RENESAS TECHNICAL UPDATE

製品分類	パッケージ	発行番号	TN-WRP-A018A/J	Rev.	第1版
題名	防湿袋変更、及び防湿袋変更に伴う内装箱箱変更		情報分類	包装仕様変更	
適用製品	ガゼット袋(写真参照)を使用して出荷している全ての製品。(品種リスト添付)	対象ロット等	関連資料

防湿袋 (寸法)

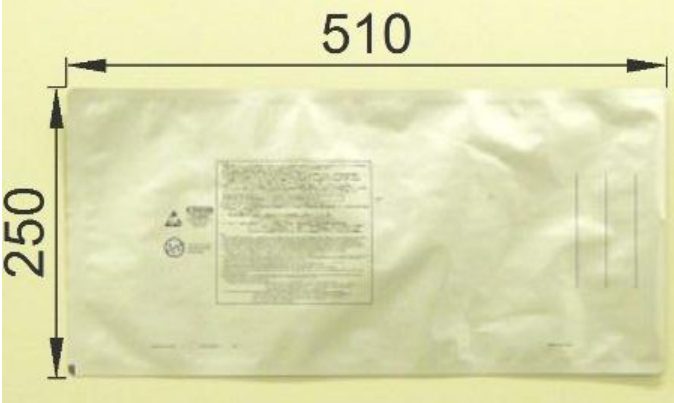
- 1) 防湿袋をガゼットタイプ(まち付)から3方シールタイプ(まち無し)に変更いたします。
- 2) 内装箱のサイズを変更いたします。

防湿袋 (寸法)

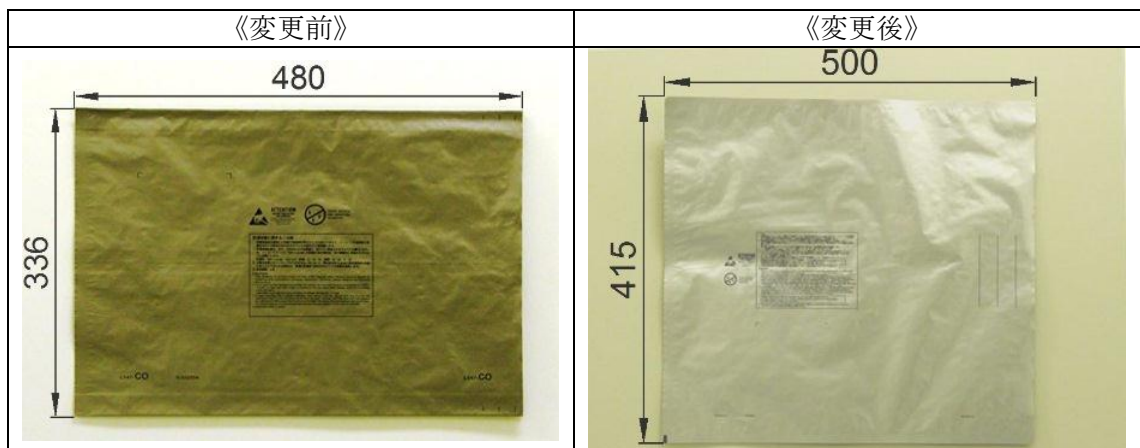
《変更前》	《変更後》

内装箱 (寸法)

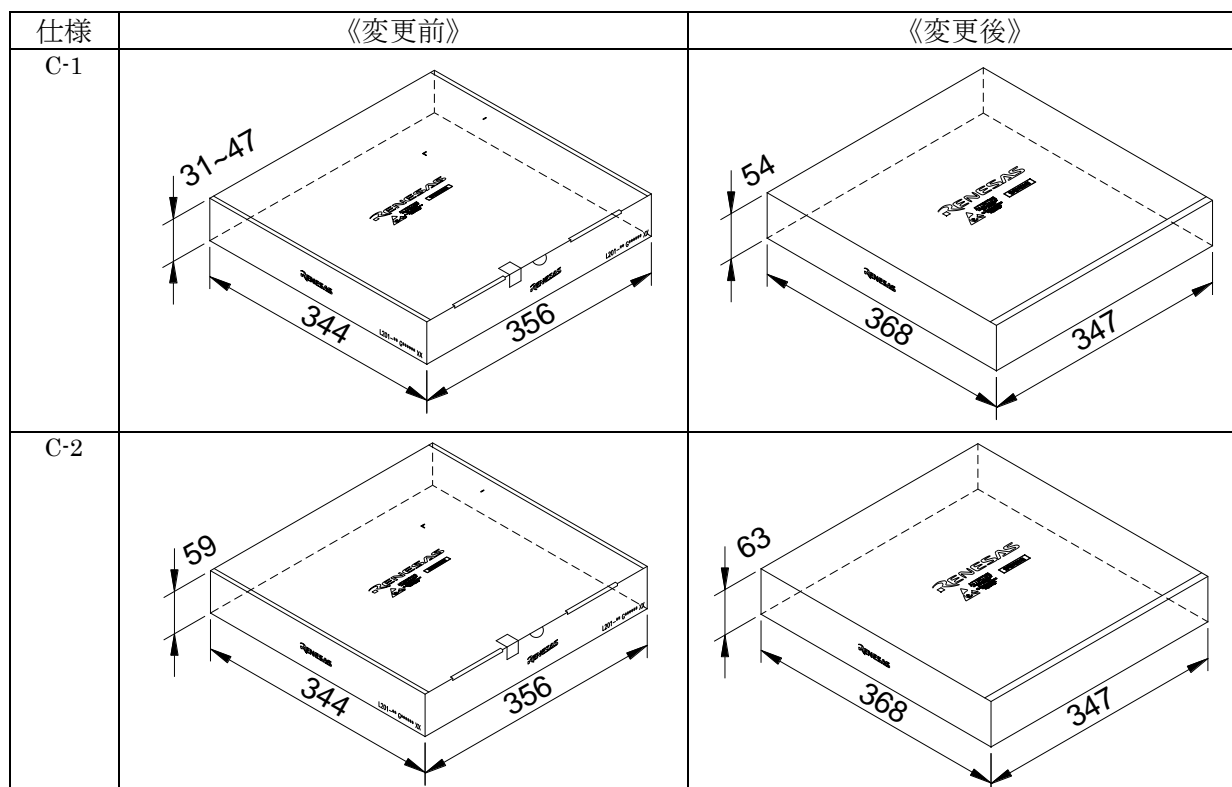
《変更前》	《変更後》
